**PLAN DE TRABAJO DEL ESTUDIO INTEGRAL DE LA ESTABILIDAD GLOBAL DEL VERTEDERO
DE CHIQUITA CANYON REVISADO
CASTAIC, CALIFORNIA**

Adjunto 1
INFORMACIÓN PARA TRATAR LOS COMENTARIOS DEL DTSC, CALRECYCLE Y LA LEA SOBRE LA REVISIÓN DEL PLAN DE TRABAJO INTEGRAL SOBRE LA ESTABILIDAD
Vertedero de Chiquita Canyon

COMENTARIOS DEL DTSC DEL 23 DE FEBRERO DE 2026

FIGURE 4

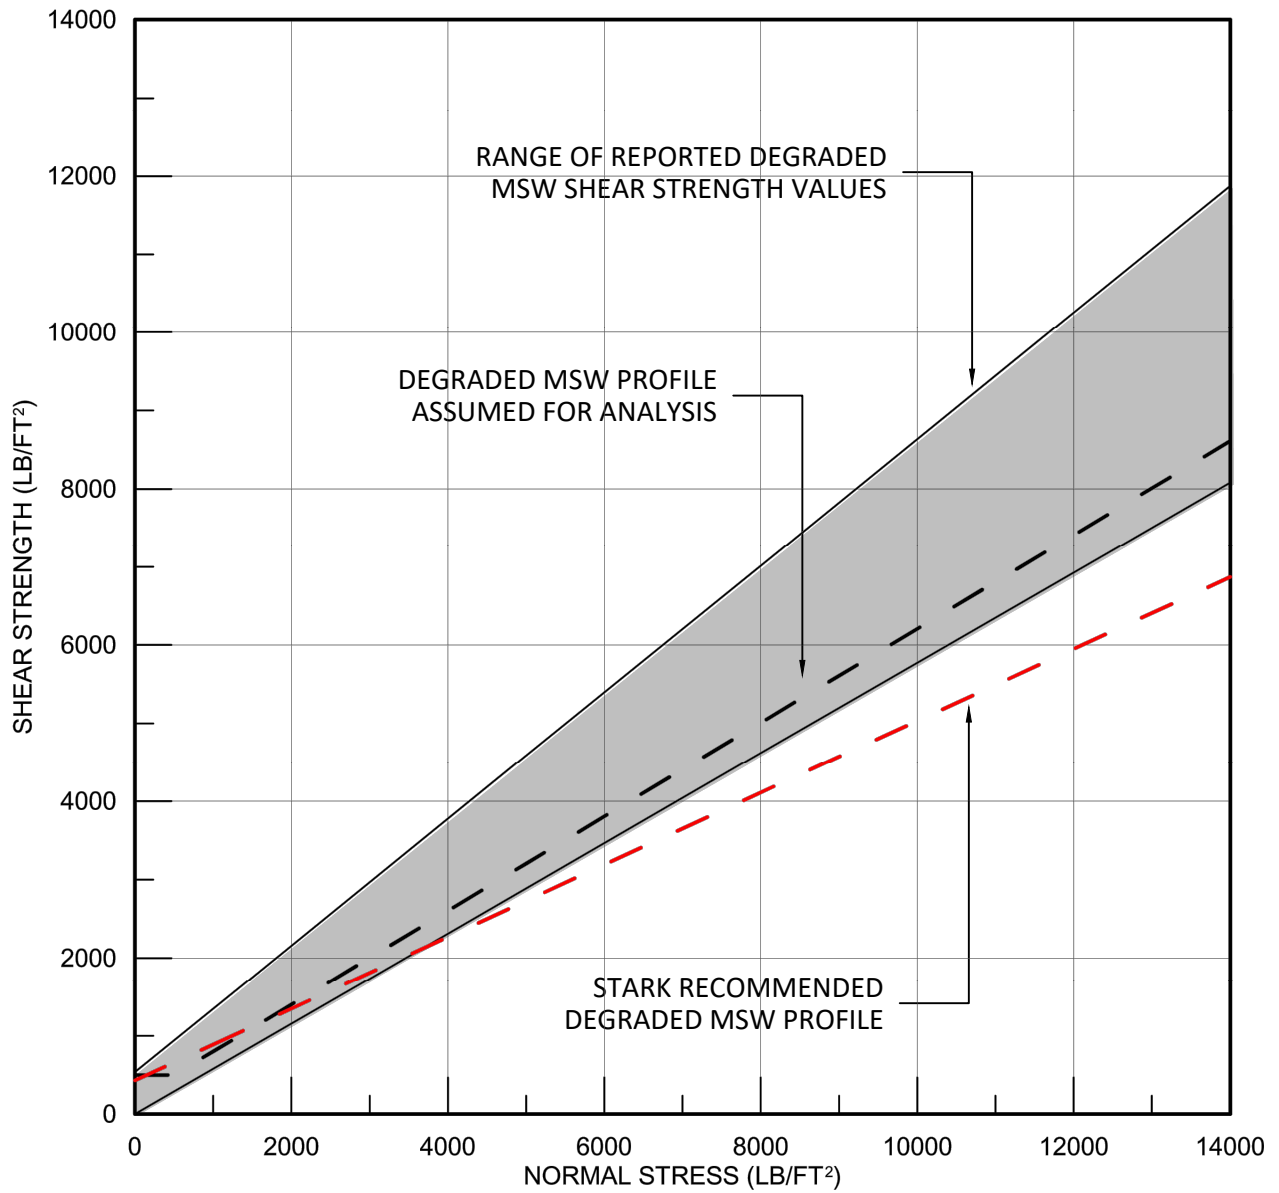
1. Estimar la resistencia al corte Reducida de los Desechos Sólidos Municipales (MSW) debido al Evento SET: Incluir las propiedades de la resistencia al corte estimadas de los MSW Post SET de porciones de perfiles de análisis que cruzan áreas de efectos de SET documentados a alta temperatura. Los demandados deberán proporcionar los parámetros de la resistencia al corte de los MSW que sean representativos de las condiciones cerca de que termine/después de un evento SET, ya sea de (1) muestras de MSW específicas del sitio y pruebas de resistencia al corte de CCL; (2) referencias técnicas; u (3) otros parámetros propuestos aprobados por el DTSC.

Antes del informe de GLA de diciembre (2024e), la resistencia al corte de los desechos sólidos municipales (MSW) degradados se basó en valores publicados en la literatura. El informe de GLA de diciembre incorporó parámetros de resistencia al corte de MSW degradados explícitamente recomendados por el Dr. Timothy Stark. El Dr. Stark fue contratado por las agencias reguladoras como su perito técnico y sus recomendaciones sobre los parámetros para la resistencia al corte de MSW degradados fueron por lo tanto incorporados a los análisis. La Figura 4 del informe de GLA de diciembre se incluye a este adjunto, ya que ilustra tanto el perfil de los MSW degradados asumidos en los análisis de GLA previos (GLA 2024a, 2024b, 2024c y 2024d) como el perfil de los MSW degradados recomendados por Stark utilizados en los análisis de diciembre. El uso del perfil recomendado por el Dr. Stark fue identificado en el Plan de Trabajo original y se retuvo en el Plan de Trabajo Revisado. Por lo tanto, GLA asume que el DTSC acepta estos parámetros para que sean usados en los análisis.
